北京未来氢谷科技有限公司
燃料电池发动机试验中心项目

安全现状评价报告

北京国信安科技术有限公司

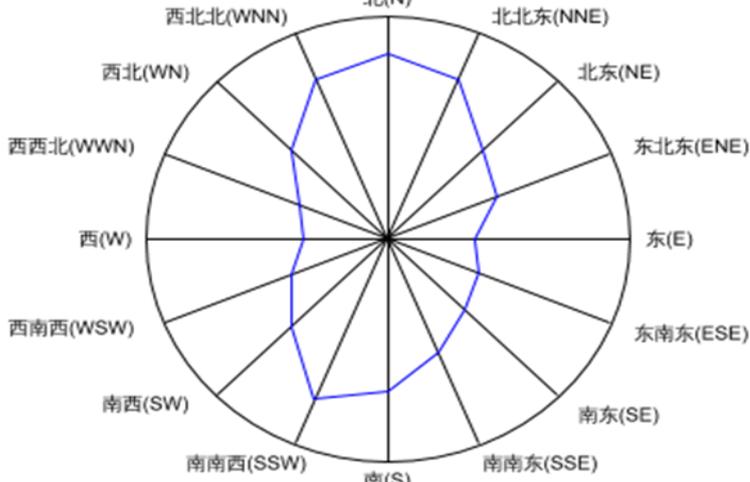
| 序号 | 检查项目和内容 | 检查依据 | 检查记录 | 检查结果 |
|-----|---|---|-------------------------------|-------|
| 18. | 护笼宜采用圆形结构，应包括一组水平笼箍和至少 5 根立杆(见图 3)。其他等效结构也可采用。 《机械安全 固定式直梯的安全设计规范》(GB/T 31254-2014) 第 5.6 条防止未经授权的进入：应考虑提供适当的安全防护装置,如锁定装置,以确保只有授权和培训且装备齐全的操作者进入。 | 《固定式钢梯及平台安全要求 第 1 部分：钢直梯》(GB 4053.1-2009) 5.7.1 | 车间外直梯护笼箍内仅有 1 个垂直构件，且底部无锁定装置。 | 不符合要求 |

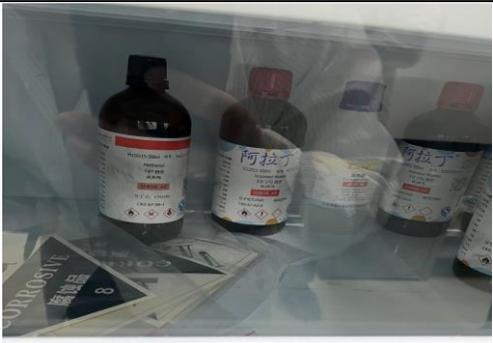
| 序号 | 检查问题描述 | 问题照片 | 检查依据 | 整改建议 |
|----|---|---|--|------------------------|
| 1. | 厂外东侧设有两栋建筑，现空置状态，车间与其间距分别为 9.8m、12m，现状符合规范要求，但一旦东侧建筑投入使用，会导致安全间距不满足规范要求（甲类生产场所到周边建筑的最低防火间距要求为 10m。） |  | 《建筑设计防火规范》（GB50016-2014，2018 年版）第 3.4.1 条：除本规范另有规定外，厂房之间及与乙、丙、丁、戊类仓库、民用建筑等的防火间距不应小于表 3.4.1 的规定，与甲类仓库的防火间距应符合本规范第 3.5.1 条的规定。 | 建议同东侧厂区的产权单位建立联系，协商解决。 |

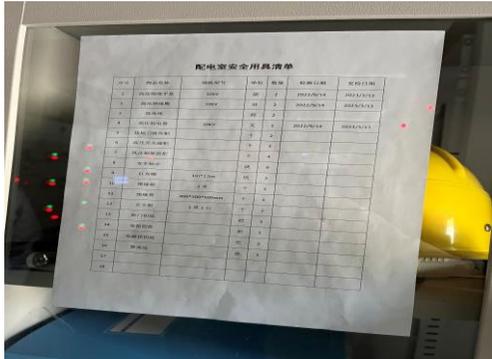
| 序号 | 检查问题描述 | 问题照片 | 检查依据 | 整改建议 |
|-----|---|---|--|--|
| 15. | 车间内停用的起重设施未见停用标识。 |  | 现场检查。 | 建议对停用的设施增设停用标识。 |
